Rapport d'analyse environnementale

**Réaménagement des intersections de la route 138 avec la route du
Bas-de-l'Anse et le chemin Saint-Paul sur le territoire
de la Ville de La Malbaie, secteur Saint-Fidèle**

Dossier 3211-05-397

Le 15 mars 2005

ANNEXE 3 : RÉAMÉNAGEMENT DE LA ROUTE 138 ET DES INTERSECTIONS DE LA ROUTE DU BAS-DE-L'ANSE ET LE CHEMIN SAINT-PAUL

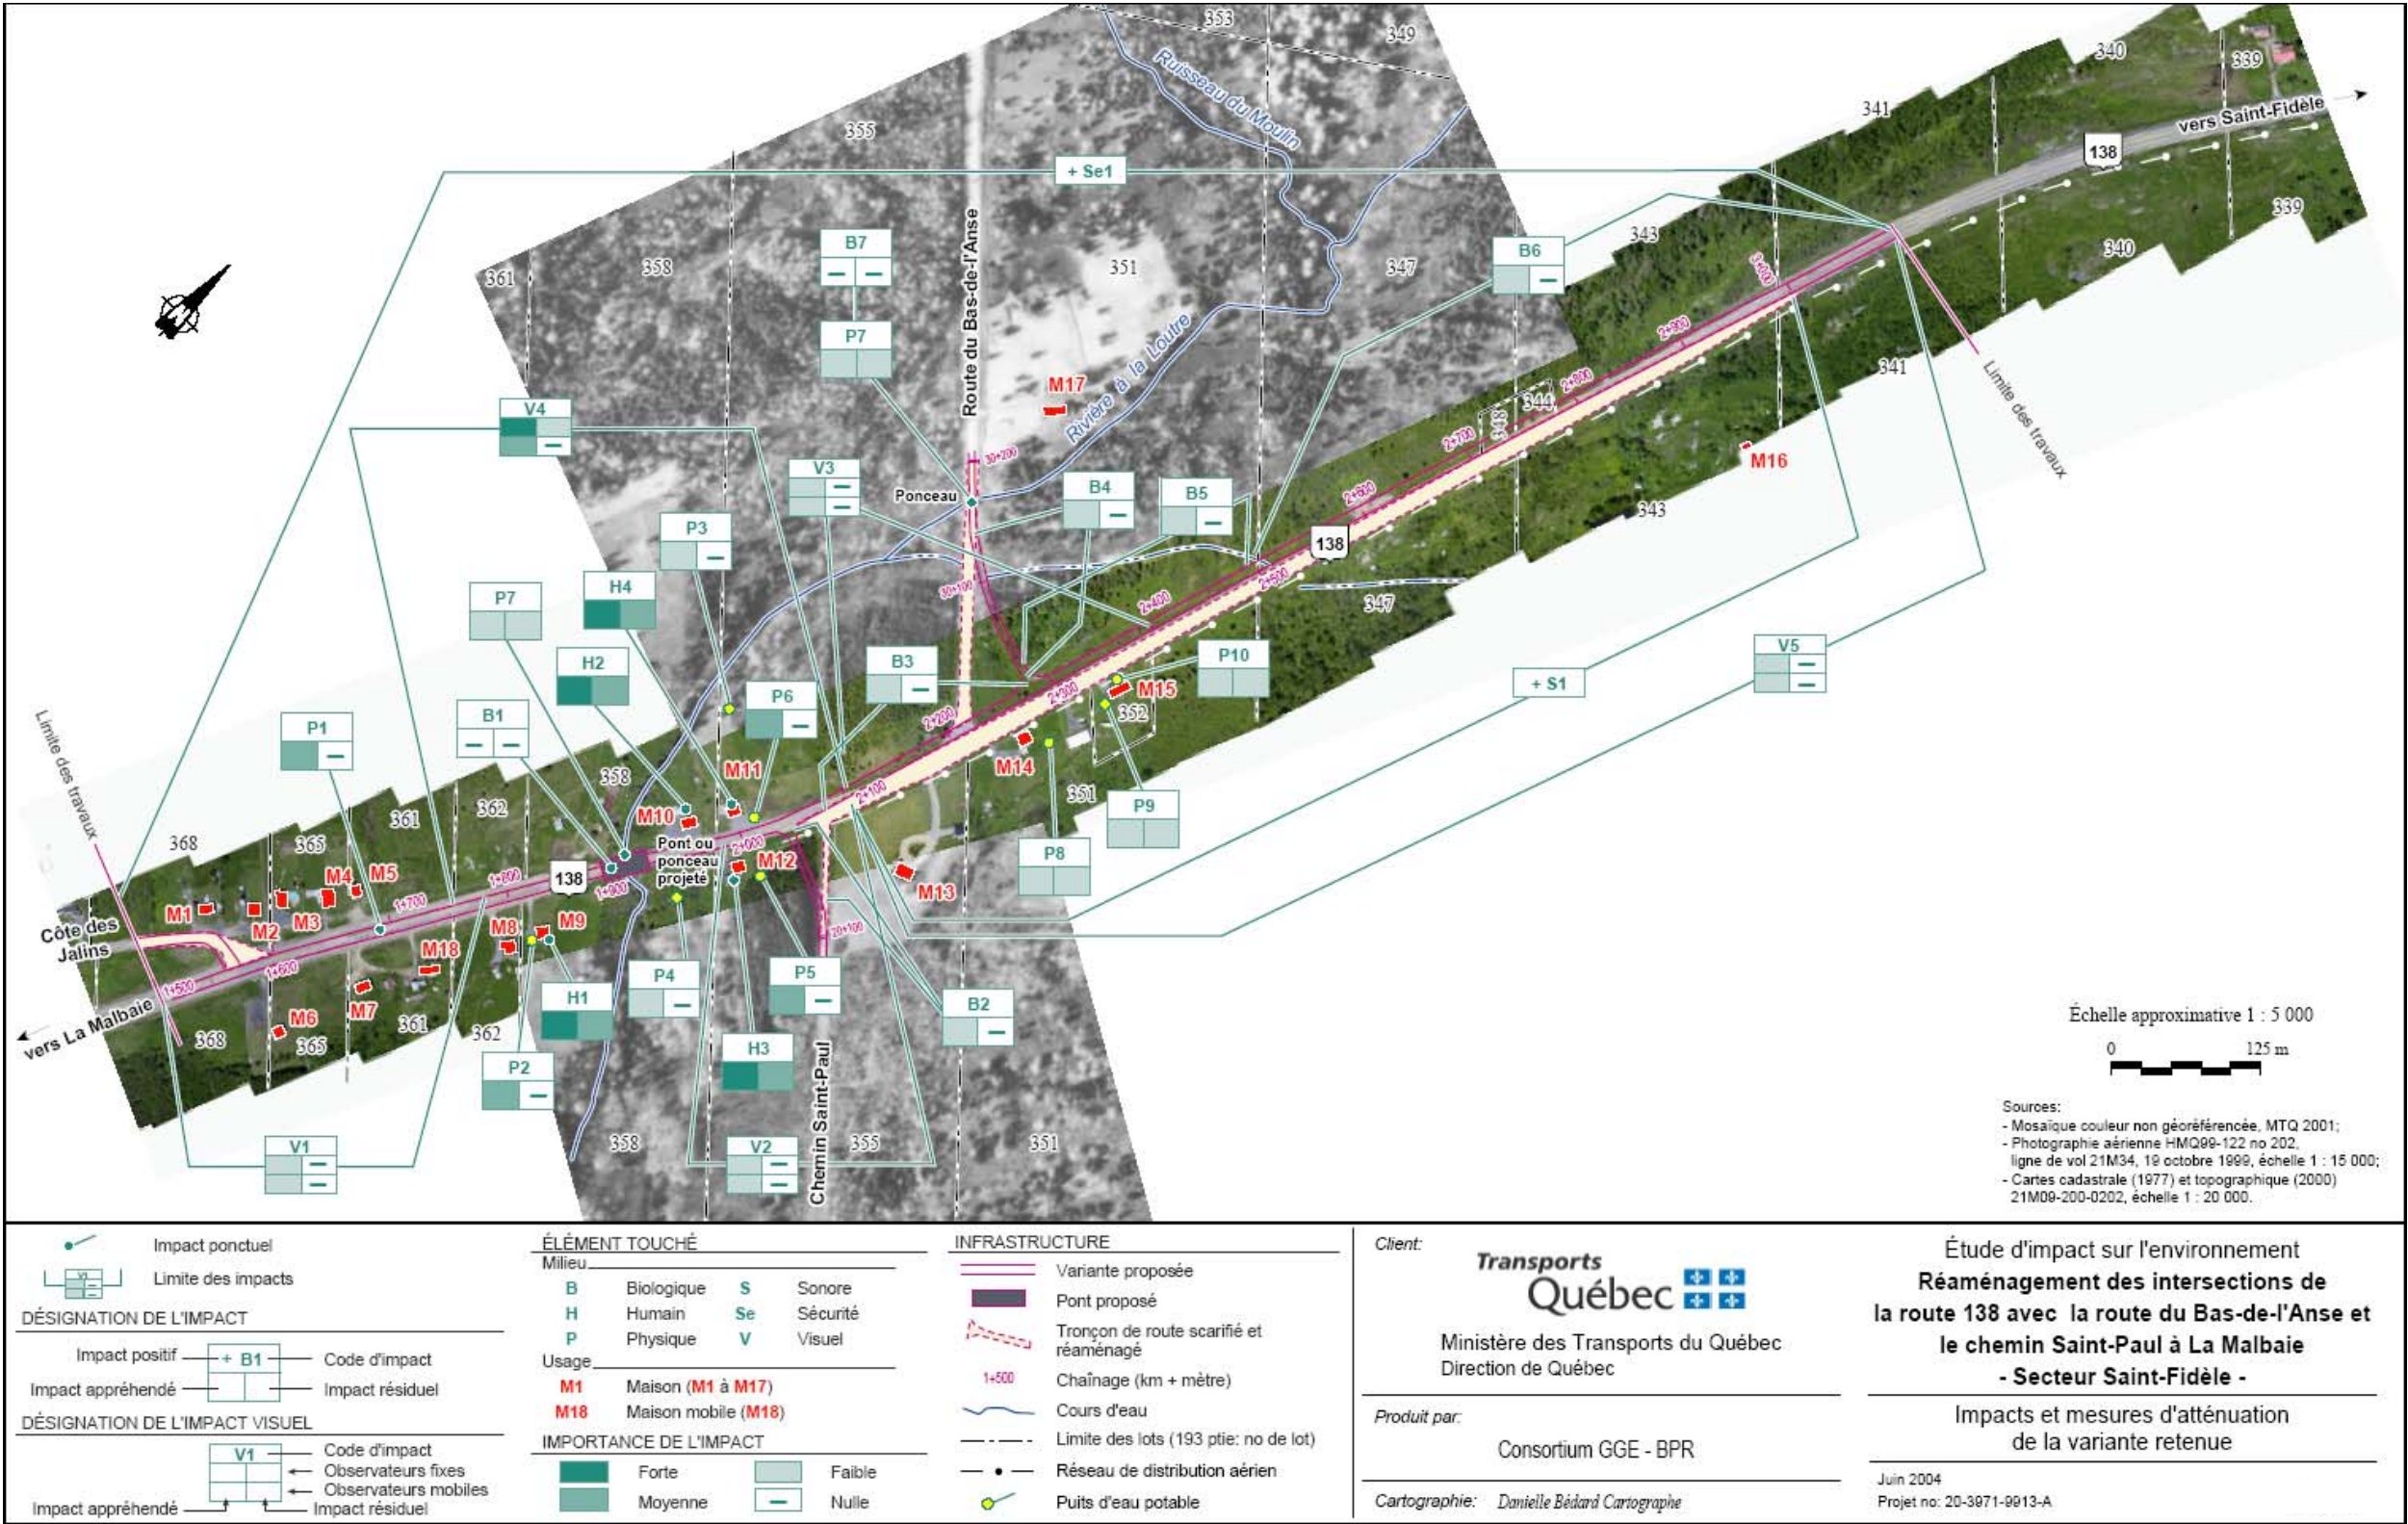
Par ailleurs, chacune des options de réaménagement implique le déplacement ou l'acquisition de résidences. La variante A requiert l'acquisition de 5 résidences contre quatre pour la variante B. Trois résidences (M10, M11 et M12) sont touchées quelle que soit la variante choisie. Ces trois résidences sont situées à seulement quelques mètres de la chaussée. La mise aux normes de la route implique nécessairement d'empiéter sur les terrains, voire sur les résidences elles-mêmes. L'emprise sera élargie à 40 mètres alors qu'elle est actuellement de 24 mètres seulement, en moyenne sur le tronçon. Le remblai de près de deux mètres situé à l'approche de la traversée de la rivière élèverait le profil de la route, ce qui rendrait ardu le raccordement à la route pour la résidence M9. Les résidences sont localisées à l'annexe 3.

À la lumière des informations soumises, le choix de la variante B est justifié par les gains sur le plan de la sécurité. Les différences concernant les impacts sur les milieux naturels et humains entre les deux variantes étant peu significatives, il apparaît que la variante B devrait mieux répondre aux objectifs de réalisation du projet tels que définis par le MTQ.
